Mission régionale d'autorité environnementale
ÎLE-DE-FRANCE

**Avis délibéré
sur le projet de plan local d'urbanisme
de Saint-Cyr-l'École (78)
à l'occasion de sa modification n°1**

N°MRAe APPIF-2022-027
en date du 05/05/2022

Figure 3: Localisations du secteur Nb (élaboration MRAe à partir de Google Maps 2022)

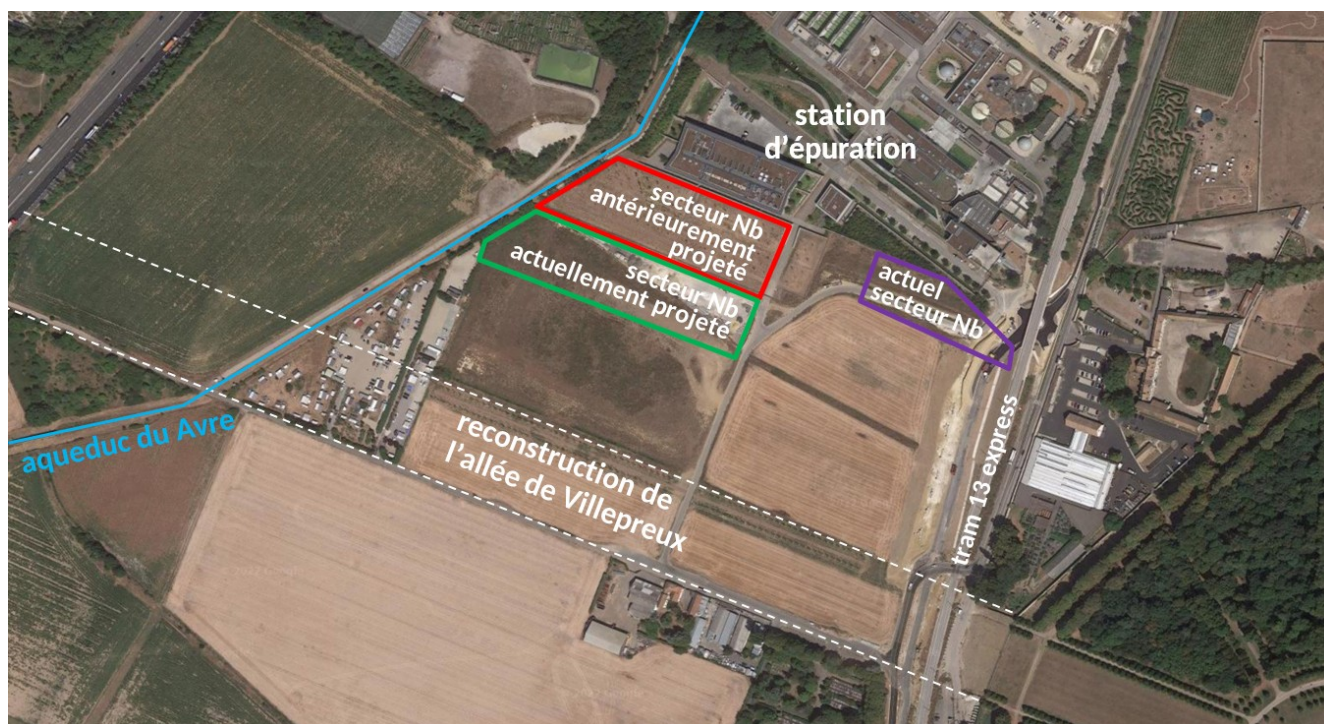
Le rapport de présentation aborde globalement l'ensemble des points mentionnés à l'article R.151-3 du code de l'urbanisme, applicables au PLU faisant l'objet d'une évaluation environnementale. Il est précisé que la justification des choix retenus dans le projet de PLU est développée dans « la notice de présentation tenant lieu d'additif au rapport de présentation ». La MRAe souligne que l'évaluation environnementale est globalement de bonne facture, les illustrations facilitant la lecture du rapport. Toutefois, une vue aérienne synthétique présentant les différentes hypothèses successives de localisation du secteur Nb serait nécessaire (voir figure 3).

La MRAe observe que le dossier propose une nouvelle localisation du secteur Nb, différente de celle projetée dans le dossier étudié lors de l'examen au cas par cas, prenant en compte la décision délibérée du 12 août 2021 et mettant l'accent sur « les possibles nuisances que la STEP pourrait faire subir aux occupants de la future aire d'accueil » (p. 73). Comme indiqué sur la figure 3, le secteur Nb est localisé plus au sud par rapport à la station d'épuration et donc plus distant de celle-ci.

Figure 4: Relocalisation du secteur Nb - source: rapport de présentation (p. 72)

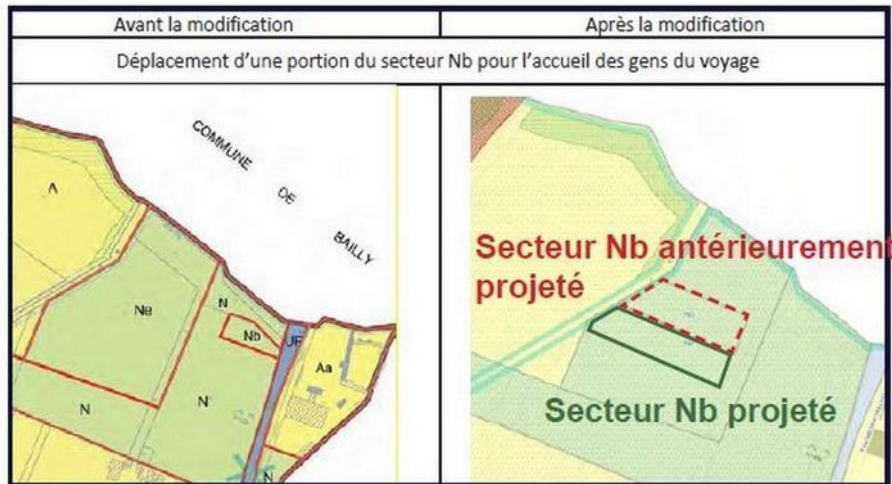
Enfin, la MRAe remarque que le PLU prévoit de maintenir le secteur Ne « *lié à l'extension et à la sécurité de la station d'épuration intercommunale* » (figure 4), tout autour – y compris au sud – de l'aire d'accueil des gens du voyage. Il s'agit donc soit d'un oubli d'actualisation, soit de la preuve de la persistance d'un risque au-delà de l'aire d'accueil.

- de joindre au dossier l'étude de danger réalisée en prévision de l'extension de la station d'épuration et qui a pris en compte le site d'implantation de l'aire de stationnement des gens du voyage ;
- de démontrer que les dispositions prévues dans le cadre du PLU modifié seront suffisantes pour garantir la protection de la santé humaine et ajuster le secteur Ne en conséquence.

Figure 5 : Schéma d'aménagement de l'aire d'accueil (source: rapport de présentation, p. 74)

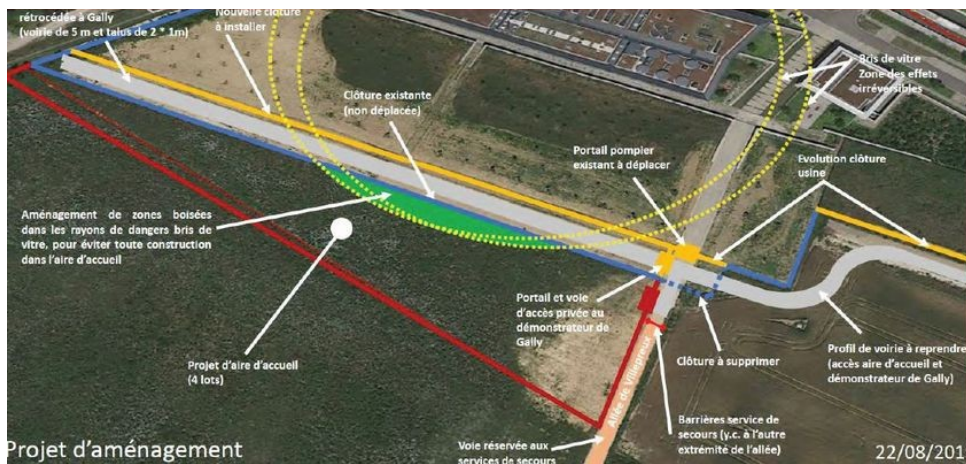
D'après le dossier, compte tenu du nouvel emplacement envisagé, le « principal risque retenu pour le futur secteur Nb est un risque de surpression, pouvant entraîner des bris de vitres sur les constructions proches » (p. 75). Comme représenté sur la figure 5, la frange nord du futur secteur Nb serait exposée aux effets indirects. La MRAe constate que le règlement du PLU du secteur Nb autorise « les installations sanitaires et techniques nécessaires à l'accueil des gens du voyage, sous réserve que soient prise en compte les dispositions nécessaires pour la sécurité des personnes et qu'elles permettent de réduire la vulnérabilité des projets dans les zones d'ef-

Afin d'éviter toute construction ou implantation susceptible de subir des bris de vitres en cas de phénomène de surpression, l'aménagement d'une zone boisée sur cette frange nord est prévu. La MRAe note que la mise en place d'un dispositif de protection des populations aurait pu figurer parmi les dispositions réglementaires introduites à l'occasion de cette modification.

Pour la MRAe, les informations apportées dans le cadre de l'instruction sur l'existence de risques démontrent que la localisation antérieure était susceptible de présenter un risque important pour les habitants de l'aire d'accueil des gens du voyage. Les éléments invoqués à l'appui du changement de localisation paraissent mieux satisfaire aux conditions d'une meilleure protection de la santé humaine (éloignement de cinquante mètres). Toutefois, elles n'ont pu être expertisées par l'autorité environnementale dans la mesure où l'étude de danger n'a pas été versée au dossier. En l'état actuel du dossier, la MRAe ne peut se prononcer sur le caractère suffisant des dispositions prévues à l'article 2.5 de l'article N2 du règlement du PLU telles que précitées.
